## Distinto diseño – Misma funcionalidad

### Referencias afectadas:

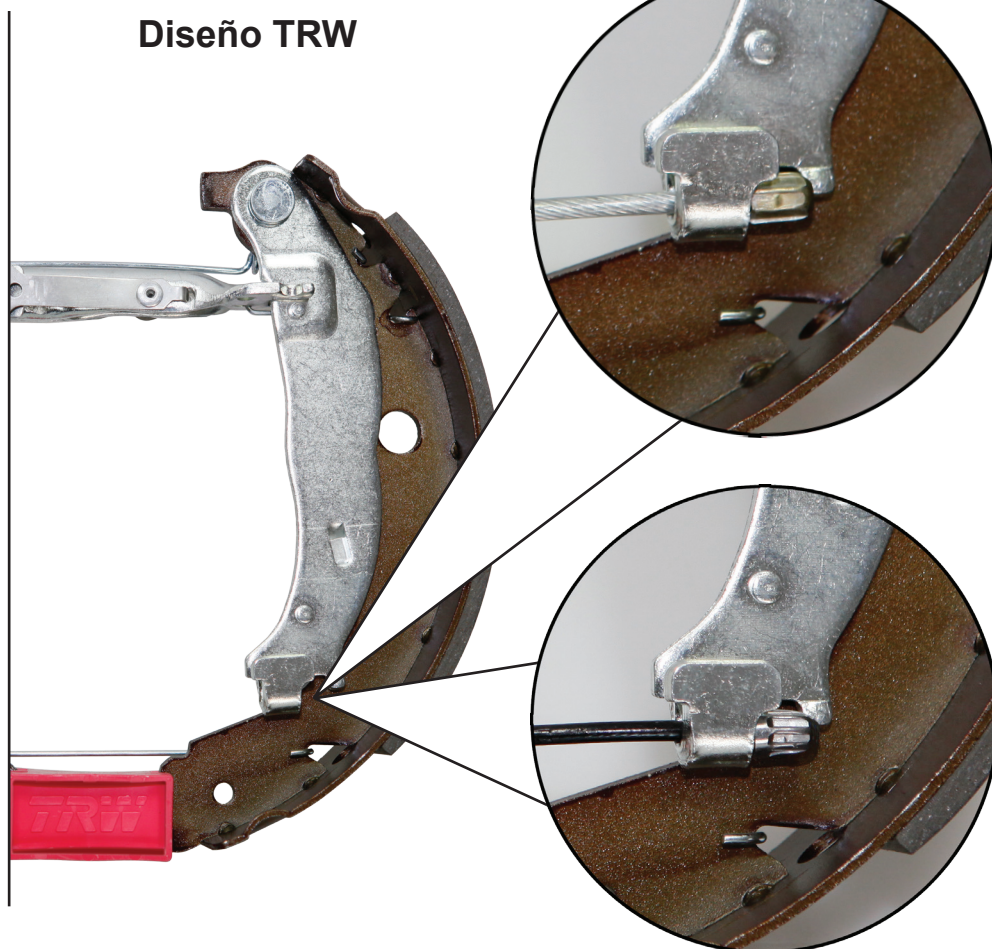
El diseño de TRW de las referencias mencionadas a continuación es distinto al diseño original (OE). En ambos casos, la funcionalidad es la misma.

**Se pueden emplear indistintamente ambos diseños para el mantenimiento y reparación del freno.**
